**FORMULAR DE NOTIFICARE PENTRU NOTIFICAREA
PRODUSELOR PERICULOASE AUTORITATILOR DE CATRE
PRODUCATORI SI DISTRIBUTORI**

NOTIFICARE CAMPANIE RECHEMARE SERVICE: W9086 RG01**Model: ISUZU D-MAX 2020****Verificare pozitie fixare conectori pretensionere centuri siguranta spate**

Subiect: Campanie rechemare pentru siguranță, conectori pretensionare centură de siguranță spate LH și RH - rechemare extinsă

3. Contramăsură

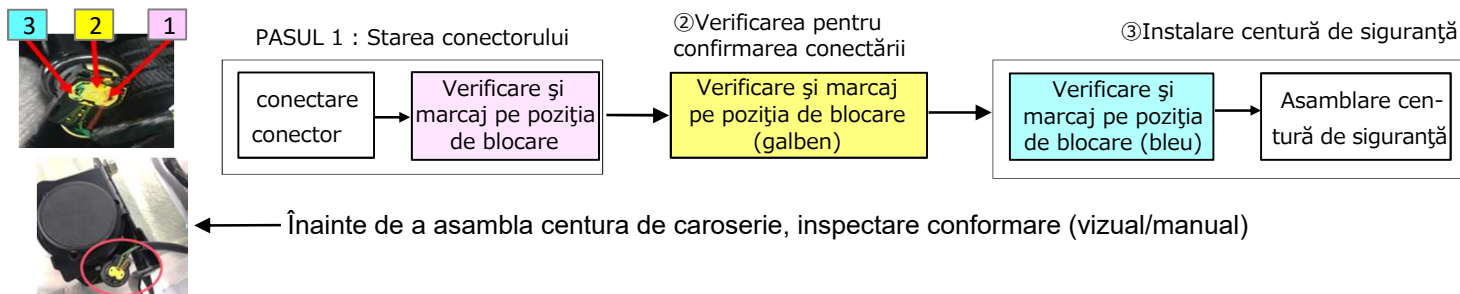
Starea conectorului este blocarea pe jumătate din cauză că operatorul împinge insuficient punctul dublu de blocare. Înainte de fixarea completă a conectorului, senzația de blocare este generată astfel încât operatorul are impresia greșită că blocarea a fost realizată. În plus, greșeala nu a fost găsită în producție, deoarece operatorii au pus marcajul de inspecție în poziția greșită pe conector când s-au grăbit să realizeze sarcina în timp ce erau în întârziere.

Revizuirea instrucțiunilor pentru munca de producție, astfel încât procedeul defectuos realizat de un operator să fie realizat de 3 operatori, așa cum este arătat în următoarea ilustrație.

Pasul 1: Operatorul nr. 1 instalează conectorul și același operator confirmă că acesta este fixat complet.

Pasul 2: Operatorul nr. 2 verifică starea conectării.

Pasul 3: Operatorul nr. 3 instalează centura de siguranță în caroseria vehiculului după verificarea stării.

Localizarea componentei

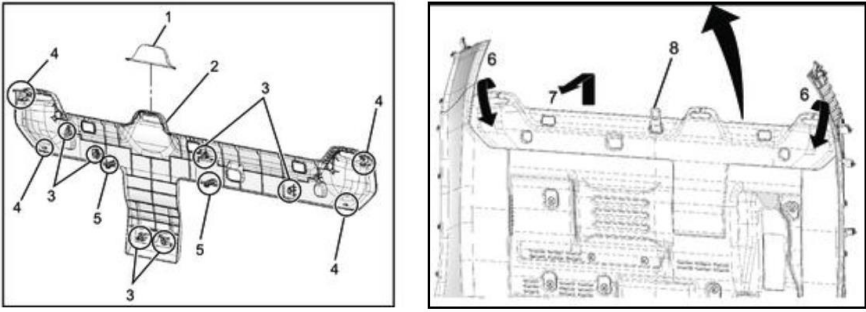
Conector R61 și R62
